**Comune di San Michele al
Tagliamento**

**Oggetto: Pratica BLLMRN71B28E473K-14072026-1045
Rinnovo dell'attività di recupero rifiuti ai sensi dell'artt. 214 e 216 del d.lgs.
152/2006 – Verifica di assoggettabilità a VIA ai sensi art. 19 D.Lgs. 152/2006 e
ss.mm.ii. - Presentazione documentazione integrativa**

In riferimento all'impianto di Via Fornace Vecchia – Fg. 18 Mapp. 92-124 Comune di San Michele al Tagliamento, di titolarità della ditta ECOFERTIL di Bellotto Moreno, per il quale è stata richiesta attivazione della procedura di verifica per la valutazione di impatto ambientale ai sensi dell'art. 19 del D.Lgs. 152/2006 e ss.mm.ii e con riferimento alla richiesta di integrazione pervenuta tramite sportello SUAP del comune di San Michele al Tagliamento in data 01 ottobre 2026, si risponde quanto di seguito:

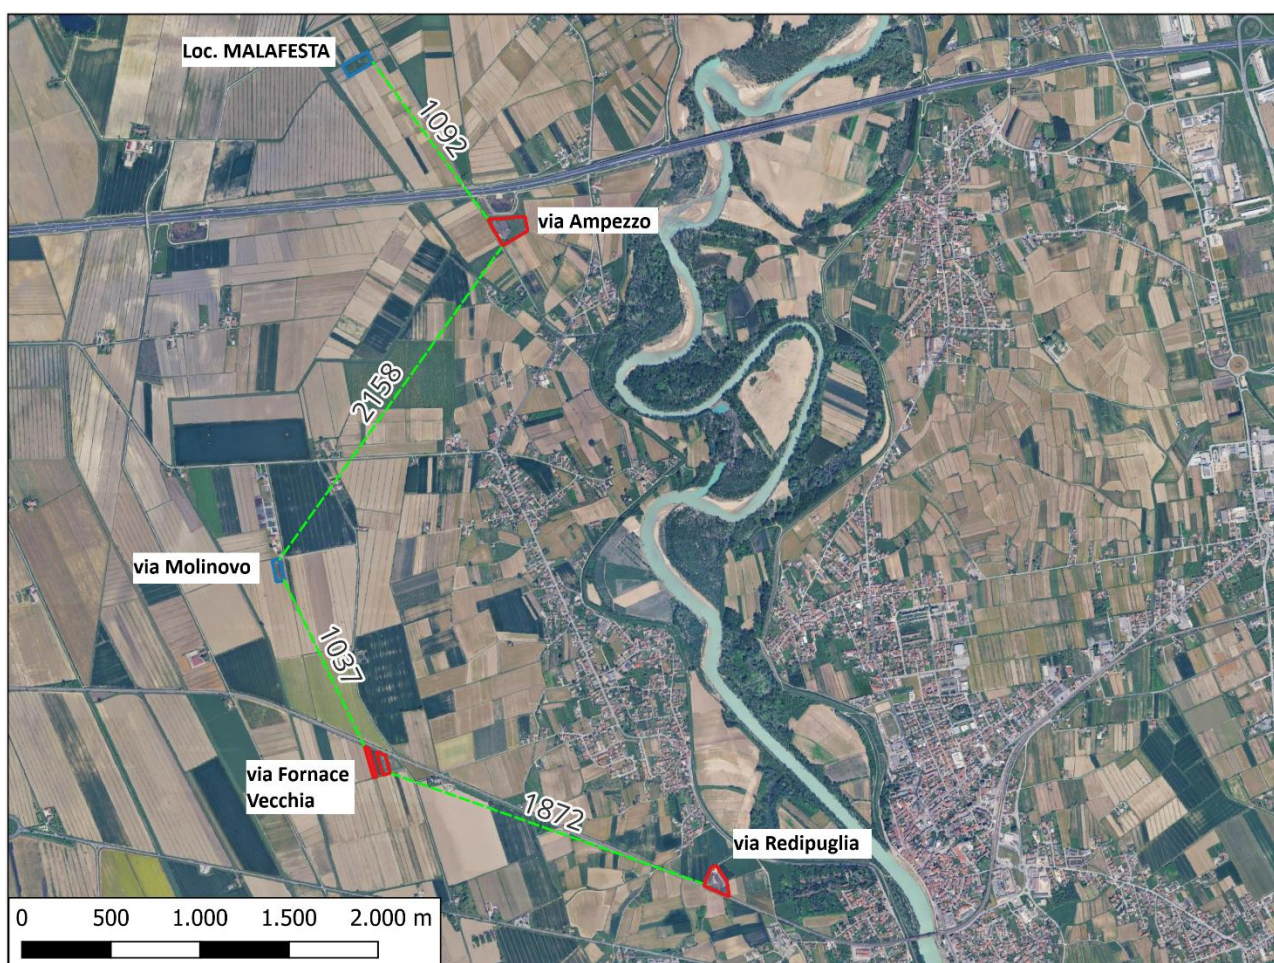
Viene richiesto un approfondimento in merito all'insorgenza di eventuali impatti cumulativi relativamente ad altri impianti di compostaggio presenti nel territorio comunale di San Michele al Tagliamento. La presente risposta integra quanto già esposto al paragrafo 2.3 dello studio preliminare di impatto ambientale, nel quale si riferiva in merito agli altri due impianti sottoposti a verifica di assoggettabilità alla V.I.A., quello di via Redipuglia e quello di via Ampezzo.

Si rappresenta in questo caso, la presenza anche di altri due impianti di compostaggio sempre condotti dalla scrivente ECOFERTIL di Bellotto Moreno, tali impianti autorizzati e in funzione sono di seguito elencati:

- Impianto di via Molinovo, autorizzato in regime di comunicazione ed iscritto al registro provinciale al numero 632, per il quale è stata presentata istanza di rinnovo in data 13/08/2026. L'impianto è posizionato più a Nord-Ovest rispetto all'impianto di via Fornace Vecchia (poco più di 1.000 m in linea d'aria) e a Sud-Ovest rispetto all'impianto di via Ampezzo (più di 2.100 m in linea d'aria);

- Impianto di loc. Malafesta, autorizzato con A.U.A. Det. N. 1911/2021 del 19/08/2021 e validità fino al 30/01/2029. Questo impianto, diversamente degli altri è localizzato oltre l'autostrada A4, nella porzione più a Nord del comune di San Michele al Tagliamento. L'impianto è posto a poco più di 1.000 metri di distanza in linea d'aria dall'impianto di via Ampezzo.

Si tratta in entrambi i casi di impianti di compostaggio basilari che trattano solo rifiuti della manutenzione del verde (EER 20.02.01) con potenzialità di trattamento annua pari a 1.000 ton/anno.

Come già relazionato nel contesto dello Studio preliminare di impatto ambientale, la gestione di queste tipologie di impianti da parte della ditta ECOFERTIL è di fatto alternata, in quanto sono impianti che non dispongono di personale fisso sempre presente all'interno e nemmeno di macchinari fissi a disposizione in quanto, come detto, i macchinari vengono fatti ruotare a necessità.

Anche la provenienza dei rifiuti in ingresso è sempre gestita secondo il principio della prossimità, in quanto per il conferimento del rifiuto si cerca di utilizzare sempre l'impianto più prossimo. Pertanto, si ritiene di poter confermare quanto riportato nello Studio preliminare ambientale in termini di cumulabilità degli impatti, pur inserendo nella valutazione questi ulteriori due impianti. Si rappresenta inoltre che nel contesto del territorio comunale sono presenti altri impianti di compostaggio simili a quelli di ECOFERTIL ma gestiti da altri soggetti. Tali impianti non sono qui considerati in quanto posizionati in località Bibione, ovvero a distanze superiori a 10 km rispetto agli impianti qui considerati.

ACUSTICA

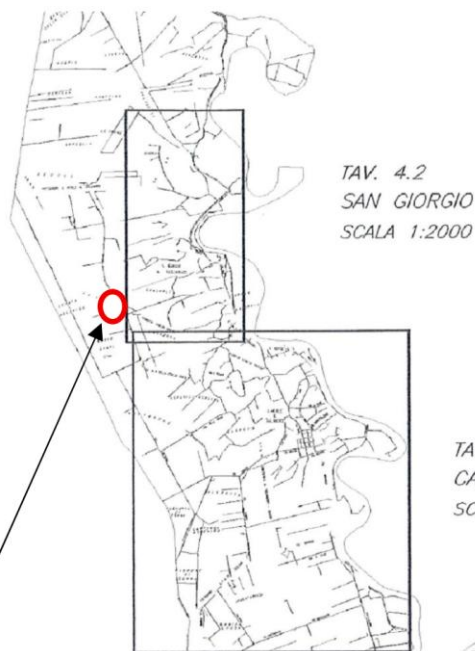
4) PIANO DI ZONIZZAZIONE ACUSTICA

Il piano di classificazione acustica del comune di San Michele al Tagliamento risulta un po' "datato" (risale al novembre 1999). Come si può leggere nel documento di Valutazione di impatto acustico del tecnico Nicola Mazzero (pag. 9) *"Secondo la zonizzazione acustica predisposta dal Comune di San Michele al Tagliamento l'area di intervento e l'ampio terreno agricolo circostante non sono associati a nessuna classe acustica. Più precisamente l'area di interesse non è ricompresa in nessun dettaglio di zonizzazione comunale per cui gli si associa i limiti di cui alla classe III "tipo misto". Ciò è riscontrabile nella tavola di seguito riportata di tutto il territorio comunale. Il sito di interesse è un pò più ad ovest rispetto alla tavola 4.2 "San Giorgio". Anche i ricettori in precedenza descritti come i più vicini all'attività in analisi si collocano nella medesima area a cui si associano i valori limite della zona di classe III "tipo misto"."*
